LISTE DES MODIFICATIONS DU PROJET

REZ DE CHAUSSEE

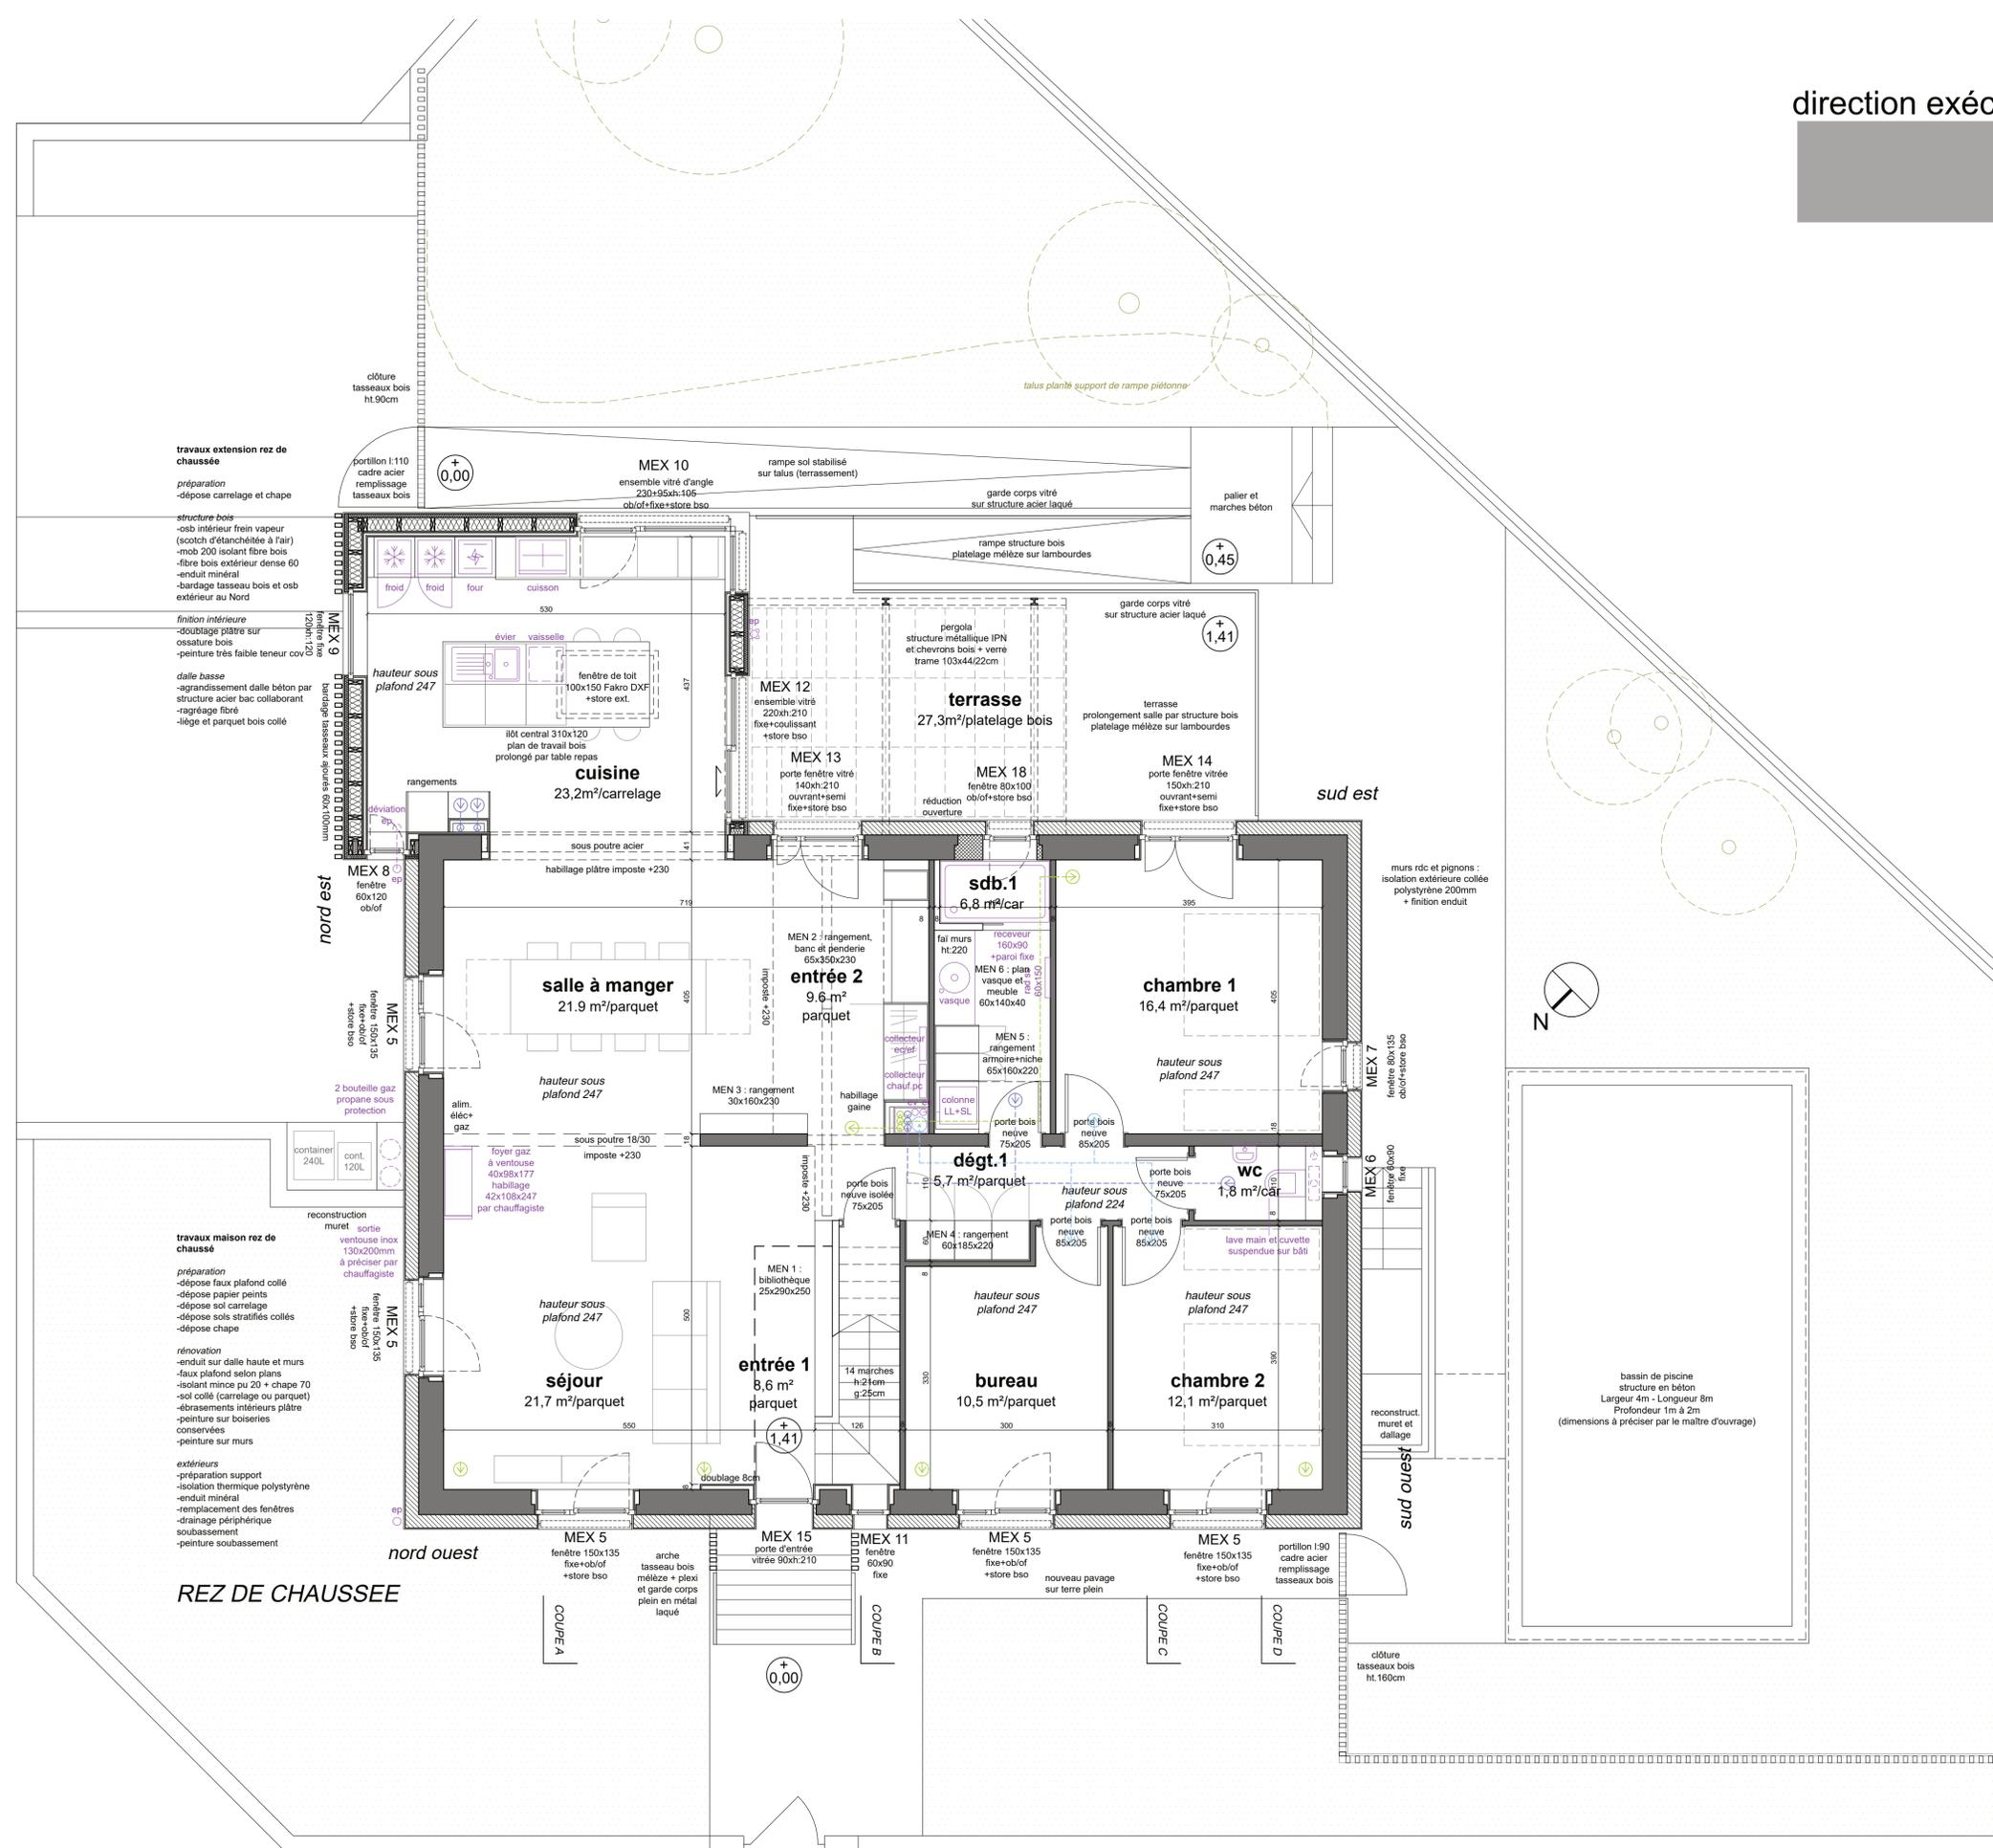
indice 0	08/04/2021	> édition premier dossier de plans DET - MEX 13 : coulissant levant - MOB extension, OSB intérieur façade nord - niveau intérieur rdc +141 - niveau 0 : +115mm p/r sol brut - suppression cloisons escalier sous sol - mise à jour cheminements techniques VMC CLIM
indice 1	25/05/2021	> suite à la réunion avec l'entreprise PolyTech : - mise à jour réseaux clim, 2x flux, gaines - ajout sortie de toiture - ajout prise d'air neuf pignon sud - ajout faux plafond toutes pièces rdc - mise à jour foyer gaz - mise à jour dimensions fenêtre de toit
